**AVIS RELATIF À LA PROTECTION
CONTRE LES EVENTUELS EFFETS NOCIFS ET NUISANCES
PROVOQUÉS PAR LES RAYONNEMENTS NON IONISANTS
GÉNÉRÉS PAR DES ANTENNES ÉMETTRICES STATIONNAIRES**

Commune : TOURNAI - Exploitant : ORANGE

Référence exploitant : 228C1_2 /32228C1_1 /42228C1_1 /52228C1_1

Rapport n° 1720 / 2025

Figure 1 : Vue en plan des lieux de séjour et des points de contrôle

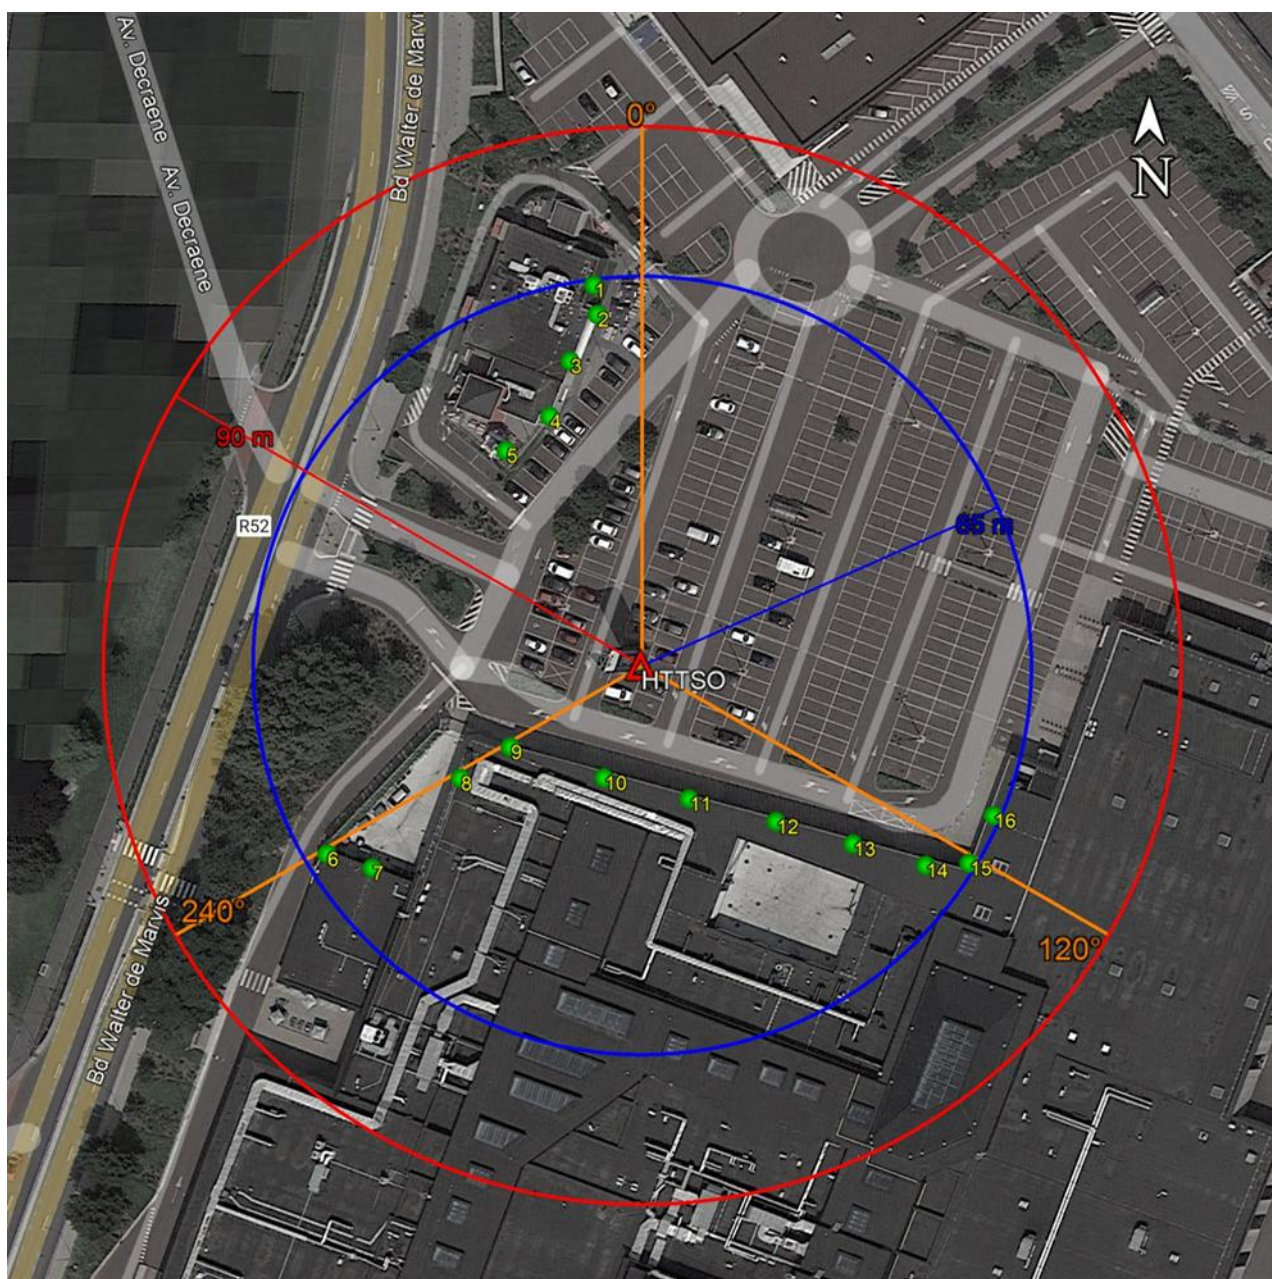
- le numéro du point de contrôle repris sur un des plans de la figure 1;
- le numéro du LS dans lequel se trouve le point de contrôle de la 1^{ère} colonne ;
- l'atténuation d'obstacle prise en compte pour le calcul de l'indice d'exposition dans le LS ;
- le résultat du calcul de l'indice d'exposition.

N° point de contrôle	LS	Atténuation (dB)	Indice d'exposition relatif à la limite par installation IE_i
5	LS1	0,0	0,784
6	LS6	3,0	0,731
1	LS1	3,0	0,728
15	LS6	3,0	0,710
14	LS6	3,0	0,693
16	LS6	3,0	0,693
2	LS1	3,0	0,687
7	LS6	3,0	0,656
3	LS1	3,0	0,506
13	LS6	3,0	0,358
4	LS1	3,0	0,262
8	LS6	3,0	0,176
12	LS6	3,0	0,143
9	LS6	3,0	0,130
11	LS6	3,0	0,049
10	LS6	3,0	0,029

En ce qui concerne les antennes de l'installation mentionnées dans le tableau 1, la distance maximale à laquelle la limite pourrait être atteinte, à l'extérieur, est égale à 86,9 m. S'il n'y a pas de LS à une distance inférieure, les antennes respectent forcément la limite d'immission.

Dans le cas des LS situés à l'intérieur des bâtiments, une atténuation d'obstacle est prise en compte et il en résulte que la distance maximale à laquelle la limite pourrait être atteinte se réduit à 62,0 m.

Les résultats de l'évaluation décrite au paragraphe 4 indiquent que les antennes émettrices stationnaires de l'installation faisant l'objet du présent avis ne produisent pas, dans un lieu de séjour, un rayonnement électromagnétique maximum supérieur aux limites fixées à l'article 4 du décret.

En conclusion, les antennes émettrices stationnaires faisant partie de l'installation référencée dans le paragraphe 2 et dont les caractéristiques techniques sont résumées dans le tableau 1 **respectent les limites d'immission** fixées à l'article 4 du décret du 8 décembre 2022 (M.B. du 16.12.2022) modifiant le décret du 3 avril 2009 relatif à la protection contre les éventuels effets nocifs et nuisances provoqués par les rayonnements non ionisants générés par des antennes émettrices stationnaires.
